АКТ
з проведення інвентаризації гідротехнічних споруд водних об'єктів
на території Феськівського старостинського округу
Менської міської територіальної громади

27.02.2024

№ 11

здійснила обстеження водного об'єкта, а саме: гідротехнічної споруди, що функціонує на ставку-русловому на річці Мена, який знаходиться в межах с. Феськівка на території Феськівського старостинського округу Менської міської територіальної громади.

Технічний стан_Шлюз-регулятор_р.Мена_с.Феськівка_Верхній б'єф_Вид на ГТС

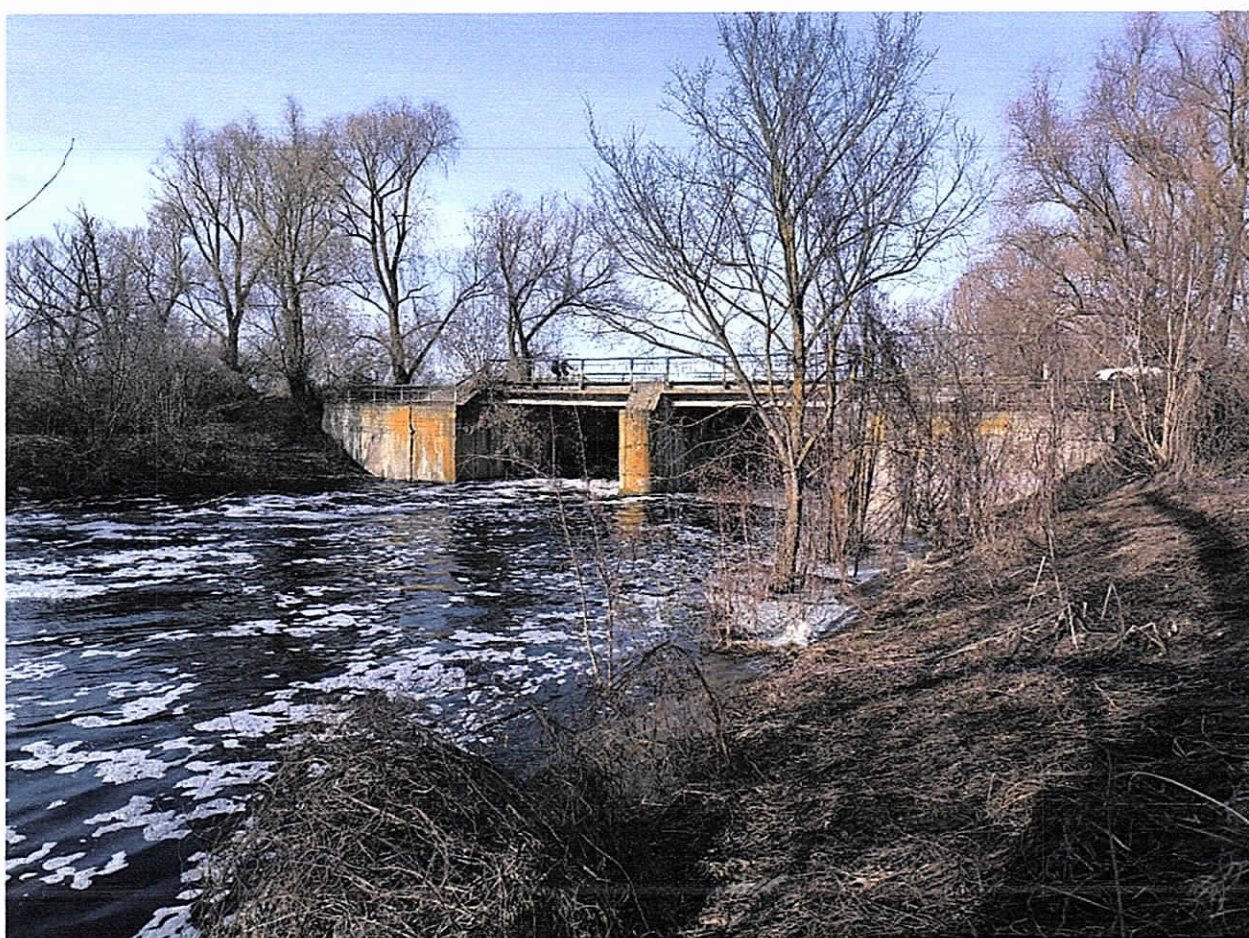
2.6	Опис виявлених дефектів	Відсутня можливість маневрування затвором на одному з клапанних затворів (заварений). У верхньому б'єфі частко зруйноване кріплення відкосі, підмито плити кріплення. Місцями спостерігається корозія з/б конструкцій. У нижньому б'єфі спостерігається підмивання плит кріплення. Нижній б'єф заріс кущами та деревами.

З метою забезпечення нормального функціонування споруд здійснити заходи по усуненню виявлених дефектів.
